UNIVERSIDAD TECNOLÓGICA DE PEREIRA

ADENDO No. 1 LICITACIÓN PÚBLICA No. 24

“ CONSTRUCCIÓN DEL BLOQUE SUR DEL MÓDULO INTERDISCIPLINARIO DE LA UNIVERSIDAD TECNOLÓGICA DE PEREIRA”

Mediante este adendo se da respuesta a las preguntas presentadas por los proponentes Javier Eduardo Delgado Sepúlveda, Oscar Eduardo Hernández Gaviria, Albeiro Gallego y se modifican algunos apartes.

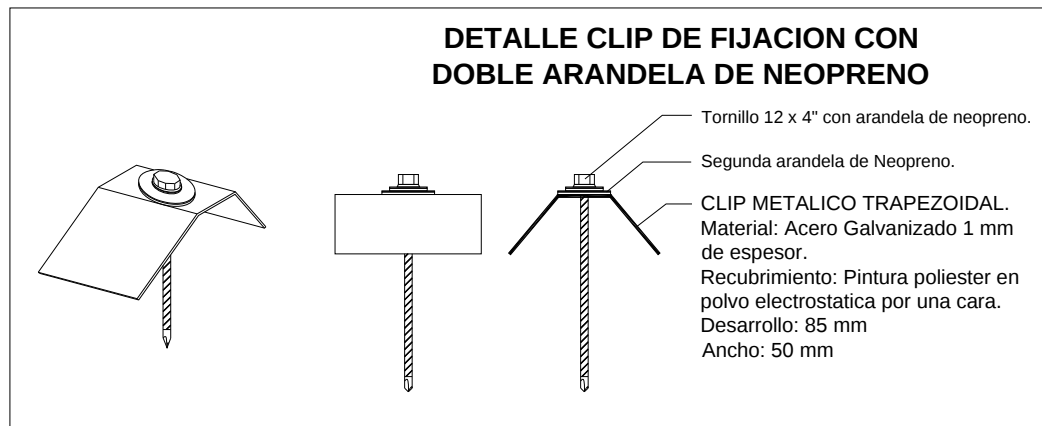
1. La teja FAJOBE ARIZONA TIPO SANDWICH CL 26 MV, es una teja que tiene un ancho útil de 1 metro y se instala con tornillos autoperforantes con su respectivo capelote, tiene una longitud de hasta 12 metros. Si se requiere de una medida mayor a 12 metros se debe proceder a efectuar traslapo sobre correas, razón por la cual esta teja NO SE PUEDE FABRICAR EN OBRA, como esta anotado en el punto 4.06 página 57.

4. Se presenta una inconsistencia cuando se describe teja SANDWICH CAL 26 C - MV, debido a que C - MV es un sistema de grafado de las tejas STANDIG SEAM que consiste en un sellamiento de las crestas con un aparato grafador, y en esta cubierta se utilizan los clips y tornillos de una manera que el sistema de fijación queda oculto.

En una parte de la Especificaciones se dice que la instalación es con tornillos y posteriormente se dice que es con Clips metálicos. Se indica además que en las tejas hay que efectuar sistema de traslapes unas con otras para permitir su manipulación y después de anota que las tejas que fabricarlas en el sitio de la obra trasladando la máquina conformadora de la teja.

Por lo anterior, es necesario definir entre teja FAJOBE TIPO ARIZONA medida hasta 12 metros de longitud, con traslapes y fijación con tornillos por lo cual la teja se debe perforar, ó teja STANDIG SEAM, sistema de fijación oculto y fabricada en obra a la medida requerida.

Se aclara la especificación, con el fin de que no queden dudas se anula la especificación anterior y se entrega una nueva.

4,06 Teja fajobe Arizona tipo sandwich calibre 26, incluye remates m²

Este ítem corresponde al suministro e instalación de la teja termo acústica Fajobe Arizona tipo sándwich Calibre 26, a instalar en la estructura principal de cubierta del modulo 2 y en la rampa que conectará el módulo 2 con el módulo existente.

El calibre de las láminas en aluminio y acero no debe ser inferior a 26 y el material aislante será de poliuretano inyectado en línea continua con una densidad de 38 kg/m³, y 30 mm de espesor de inyección. El material debe suministrarse con pintura

de fábrica, electrostática en polvo con un espesor de 60 a 80 micras gofrada, la cual será blanca ral 9002 en su parte inferior y gris Buciatto gofrado en su parte superior.

La teja estará amarrada a las correas o perlines, para lo cual deberán contemplarse los elementos de fijación, caperuzas, y los tornillos de cabeza hexagonal con doble aislante en neopreno y arandela.

Igualmente deben suministrarse e instalarse los empaques, sellantes, remates laterales y de borde en todo el perímetro del techo, recomendados por los fabricantes o proveedores del respectivo material de cubierta.

Los sistemas de fijación deben garantizar completa estabilidad y resistir la presión o succión producidas por el viento. (Ver detalles de instalación en las siguientes figuras).

La estructura que servirá de base se considerará lista para proceder a la instalación de la cubierta cuando esté completamente pintada y las correas estén alineadas y niveladas con una separación máxima entre ejes de correas de 1.70 m. También deben estar instalados todos los elementos de arriostramiento y las canales las cuales deben estar impermeabilizadas y pintadas.
